Concerne :

Remplacement du module de puissance EDW1xxx dans un lave-vaisselle de n° de série avant 841xxxxx : connexion du connecteur d'alimentation.

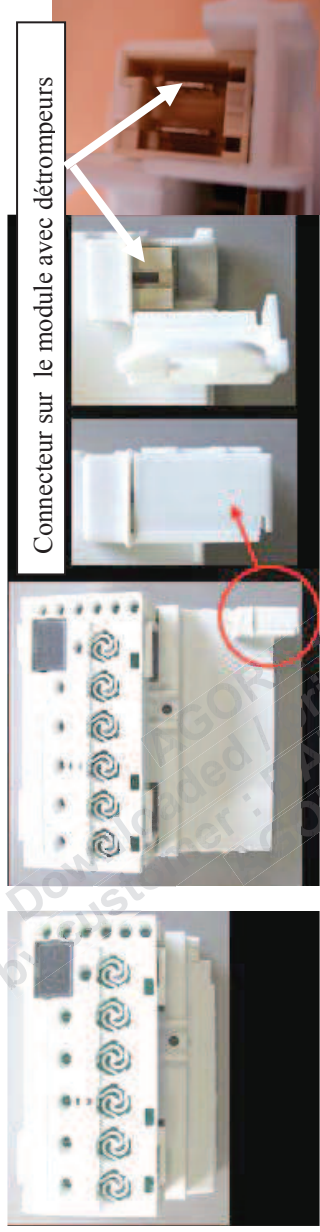
Le module de puissance actuellement utilisé en production (carte et boîtier modifiés) est maintenant utilisé par virement en pièce SAV pour remplacer l'ancienne version de module de ces lave-vaisselle.

ATTENTION : Le connecteur du câblage d'alimentation du module de puissance de ces lave-vaisselle est doté de 2 détrompeurs.

CONNEXION INCORRECTE du connecteur du câblage :

- En le branchant suivant ces détrompeurs, le connecteur est inversé et le module n'est pas alimenté (rien ne s'allume).

CONNEXION CORRECTE du connecteur du câblage :

- Il est nécessaire de couper un détrompeur du connecteur du câblage pour l'insérer correctement dans le connecteur du module.
- Le connecteur du câblage doit être complètement inséré dans le connecteur de la carte électronique afin d'éviter tout risque de surchauffe/incendie. Cet avertissement s'applique à tous les types de connecteur.
